改善箇所説明図

電動パワーステアリングコントローラ

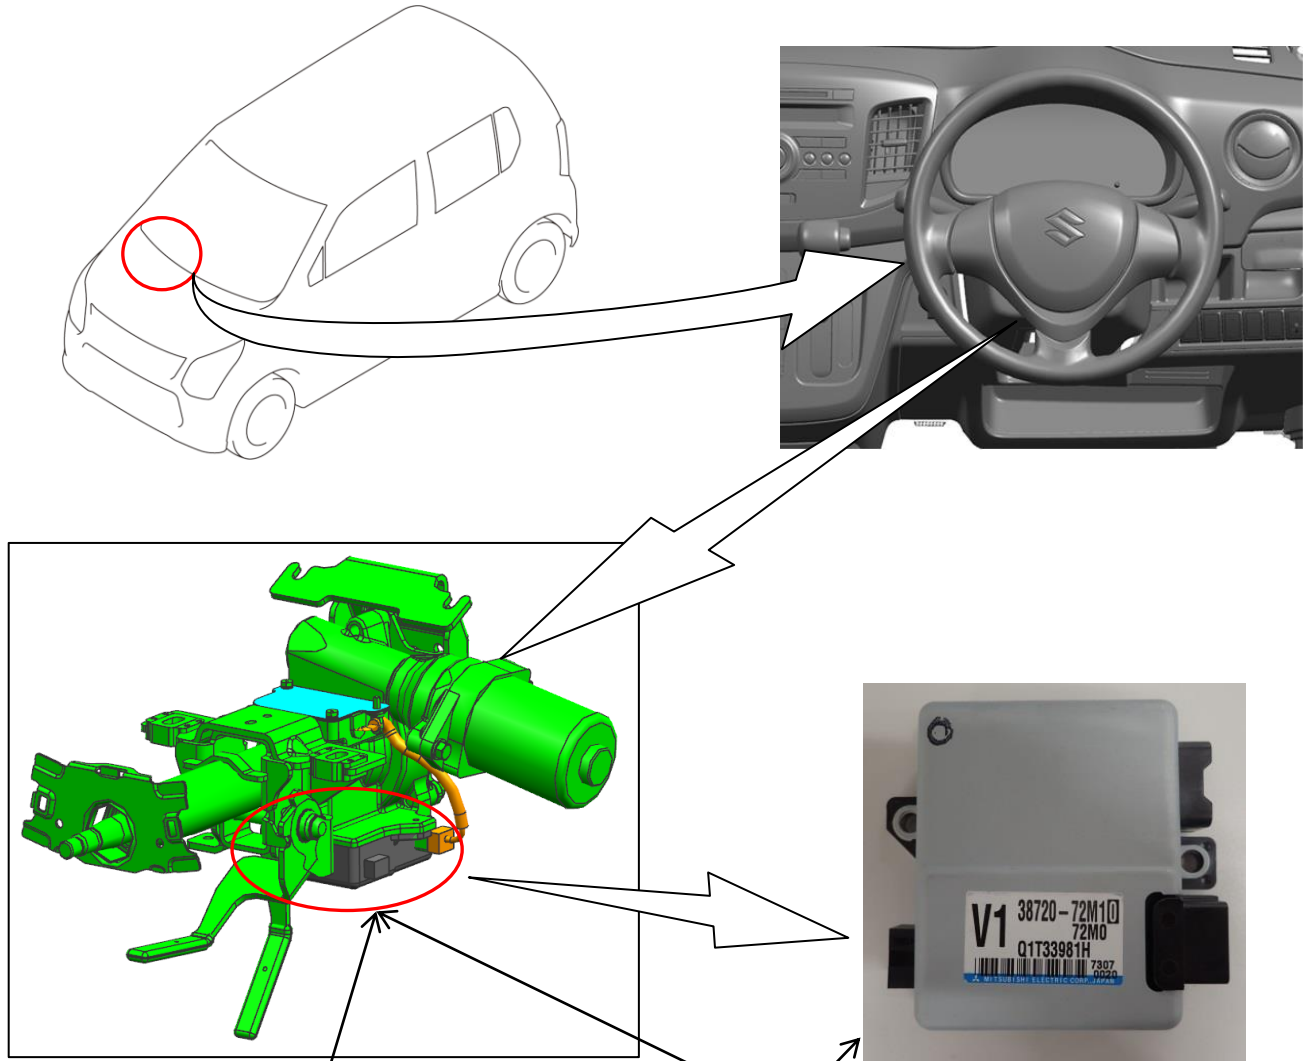
基準不適合箇所

電動パワーステアリングコントローラの不具合を検出するプログラムが不適切なため、エンジン始動時またはアイドリングストップ後の再始動時にバッテリー電圧が低下していると、不具合として誤って検出することがある。そのため、警告灯が点灯するとともにステアリングのアシスト機能が停止し、操舵力が増大するおそれがある。

改善の内容

全車両、電動パワーステアリングコントローラの制御プログラムを対策プログラムに書換える、または、電動パワーステアリングコントローラを対策品と交換する。

識別：ID プレートに橙色のシールを貼付する。
